改善箇所説明図①

原動機(オイル配管)
油漏れ発生箇所

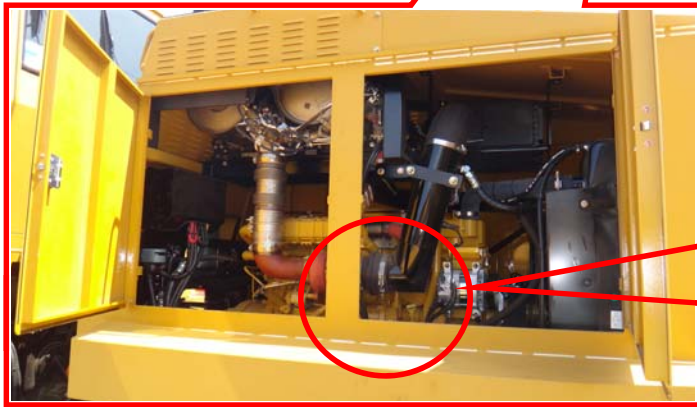
基準不適合箇所

エンジンオイルフィルタに繋がる配管の製造が不適切なため、配管内部に亀裂が発生しているものがある。そのため、そのままの状態で使用していると、亀裂が進行しエンジンオイルが漏れ、潤滑不良でエンジンが破損に至るおそれがある。

改善措置の内容

全車両、オイル配管を対策品に交換する。

識別： 改善実施済車には、交換したオイル配管側面に白色のマーキングをする。
